RELATO TÉCNICO REFERENTE À ANÁLISE DE LEVANTAMENTO DE ACRÉSCIMO DE EDIFICAÇÃO SITUADA NA RUA MANOEL COUTO, 535 (LOTE 001, QUARTEIRÃO 016, ZONA FISCAL 125), PERTENCENTE AO CONJUNTO URBANO BAIRRO CIDADE JARDIM.

1- Considerações iniciais

Planta do 1º pavimento – em cinza área com baixa e em laranja área a regularizar. Fonte: projeto fornecido pelo requerente

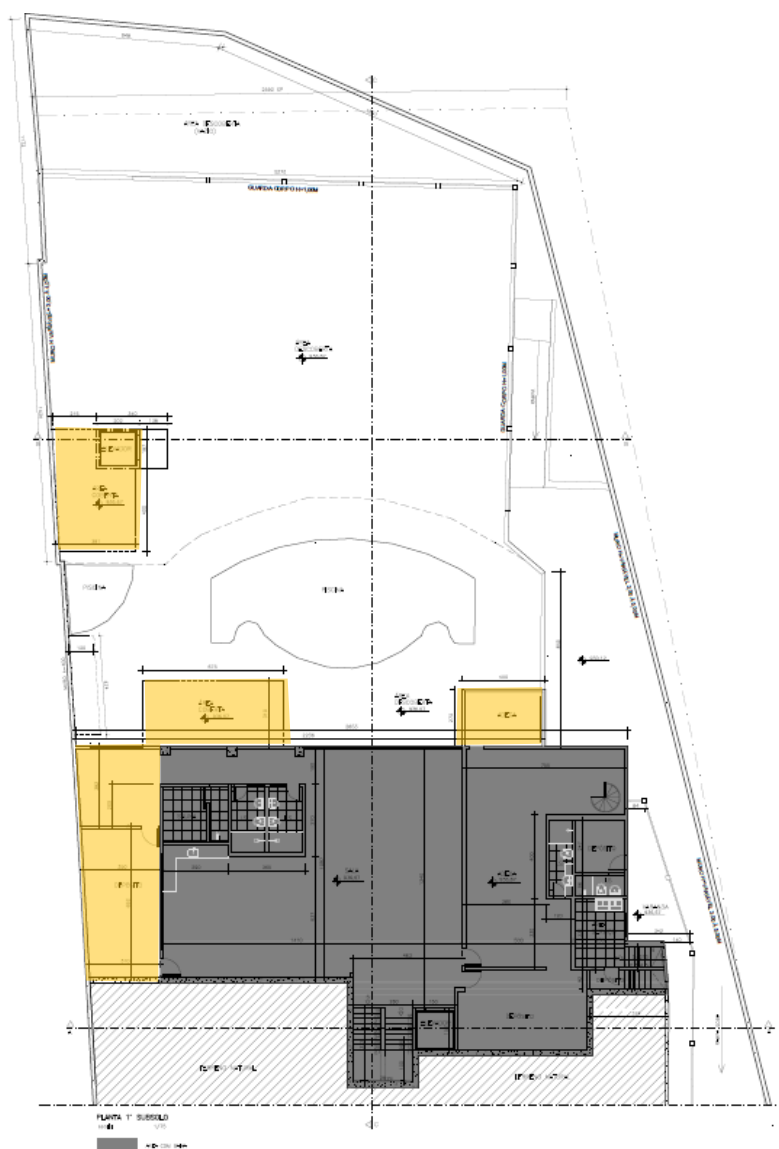
1º pavimento: acréscimos no afastamento frontal da edificação, lateral direito e posterior.

Tendo em vista que a Deliberação nº038/2013, do CDPCM-BH estabelece afastamento frontal de mínimo de 5 metros e lateral mínimo de 3 metros, estes acréscimos encontram-se em desconformidade com as diretrizes do Conselho. A ocupação no afastamento frontal também descumpra a diretriz que estabelece “a área delimitada pelo afastamento frontal mínimo das edificações será obrigatoriamente ajardinada, permitindo-se a impermeabilização máxima de 25% da área do afastamento frontal, exclusivamente para acessos de veículos e guaritas.” Cabe destacar que estes dois acréscimos (lateral e frontal) são visíveis da rua.

- O não atendimento ao afastamento frontal e lateral no 1º pavimento são entendidos como inadmissíveis e não passíveis de regularização;
- No que tange o patrimônio, o acréscimo na parte posterior da edificação é passível de aprovação, desde que haja readequação do projeto às diretrizes que estabelecem os afastamentos laterais mínimos, altimetria e vedação de edificação na divisa, definidos pelo Conselho, assim como aplicação de medida compensatória a ser definida pelo plenário do CDPCM-BH;

- Deverá ser feita a demolição dos dois acréscimos no 1º pavimento e a reversão destes espaços em jardins, o que possibilitará um aumento da área permeável do lote, diminuindo o impacto ambiental causado pela impermeabilização inconsequente;

Planta do 1ºsubsolo – em cinza área com baixa e em laranja área a regularizar. Fonte: projeto fornecido pelo requerente

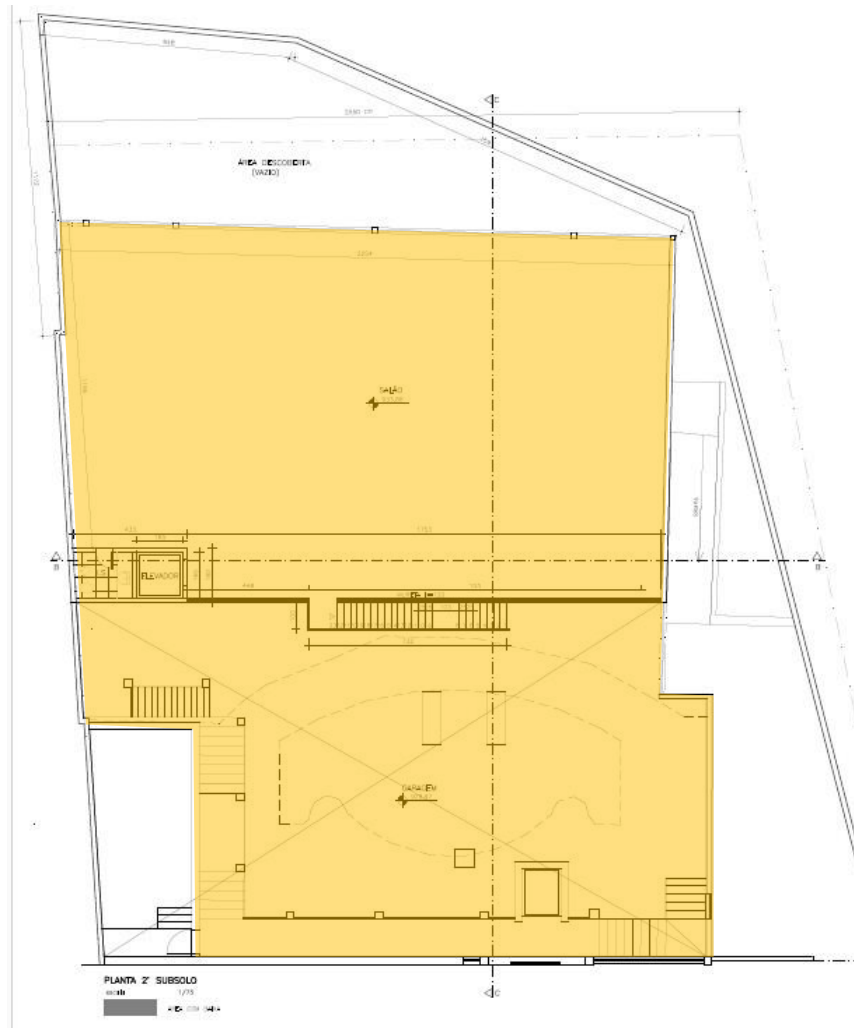
1º Subsolo: acréscimos nos afastamentos laterais esquerdo e direito e na porção posterior da edificação. Os acréscimos realizados no afastamento lateral encontram-se em desconformidade com as diretrizes do Conselho. Parte dos acréscimos realizados aos fundos não atendem à diretriz altimetria do CDPCM-BH (9 metros) e serão demonstradas em corte mais à frente neste relatório.

Planta do 2ºsubsolo – em laranja área a regularizar. Fonte: projeto fornecido pelo requerente

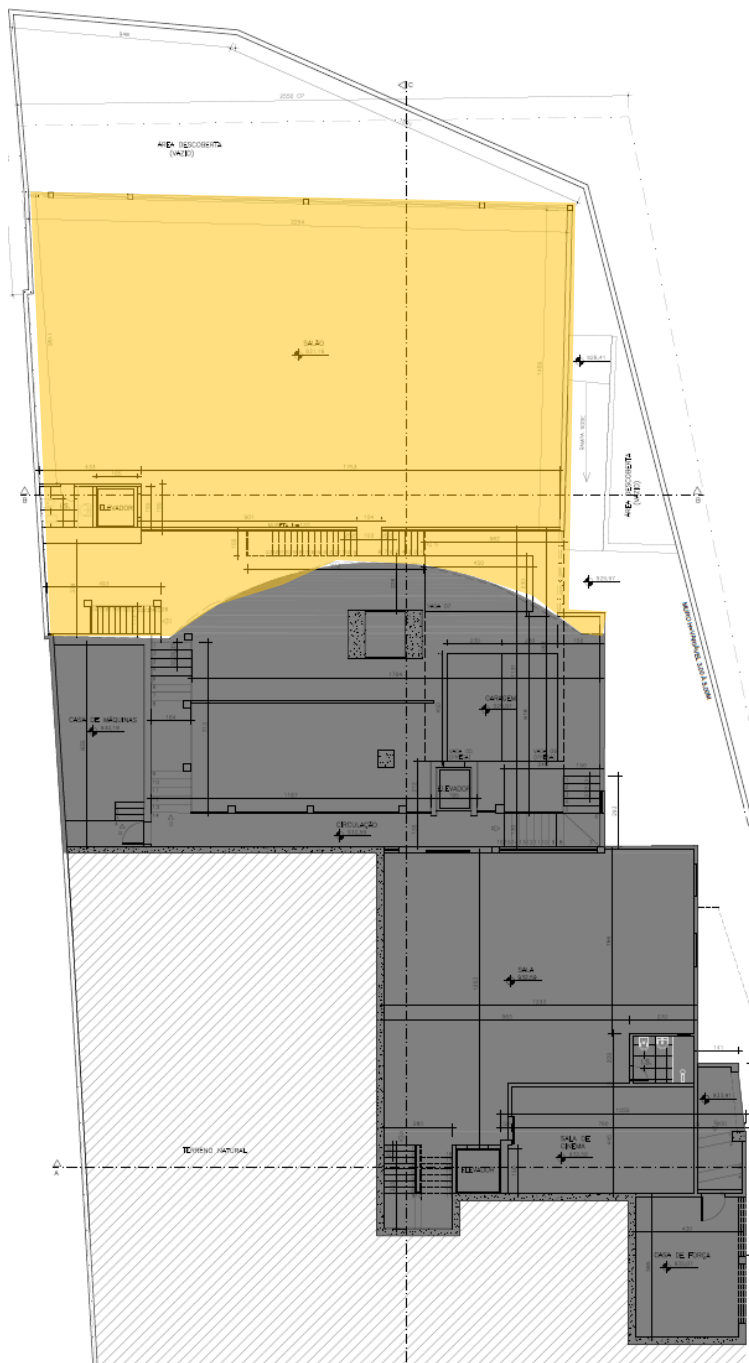
2º Subsolo: acréscimos na porção posterior do lote, não respeitando a diretriz do Conselho referente tange a vedação de edificação na divisa e altimetria máxima de 9 metros.

Planta do 3ºsubsolo – em cinza área com baixa e em laranja área a regularizar. Fonte: projeto fornecido pelo requerente

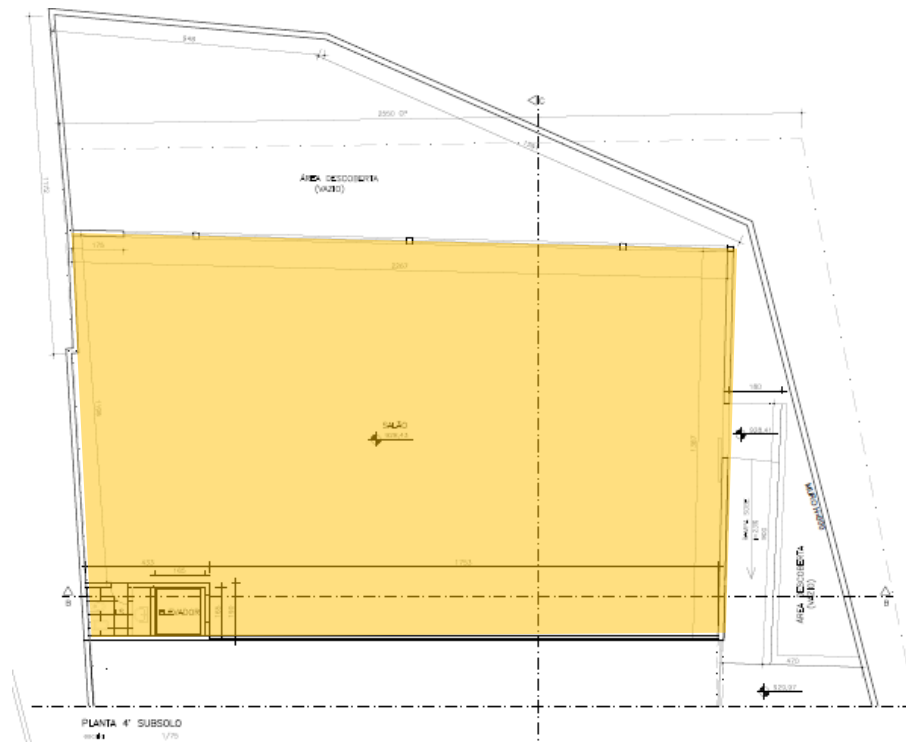
3º Subsolo: acréscimos na porção posterior do lote, não respeitando a diretriz do Conselho referente tange a vedação de edificação na divisa e altimetria máxima de 9 metros

Planta do 4ºsubsolo – em laranja área a regularizar. Fonte: projeto fornecido pelo requerente

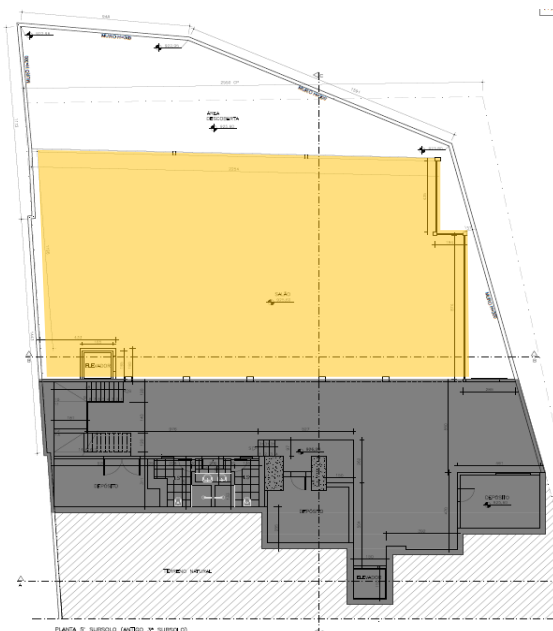
4º Subsolo: acréscimo na porção posterior da edificação, não respeitando os afastamentos laterais exigidos pelo Conselho.

Planta do 5ºsubsolo – em cinza área com baixa e em laranja área a regularizar. Fonte: projeto fornecido pelo requerente

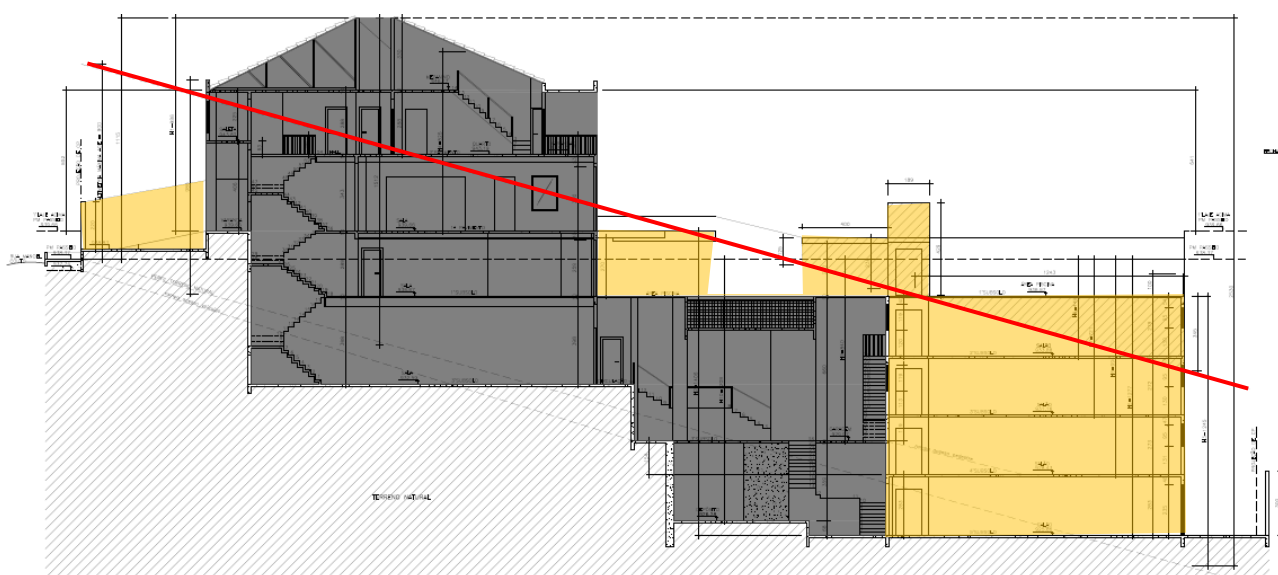
5º Subsolo: acréscimo na porção posterior da edificação, não respeitando os afastamentos laterais exigidos pelo Conselho.
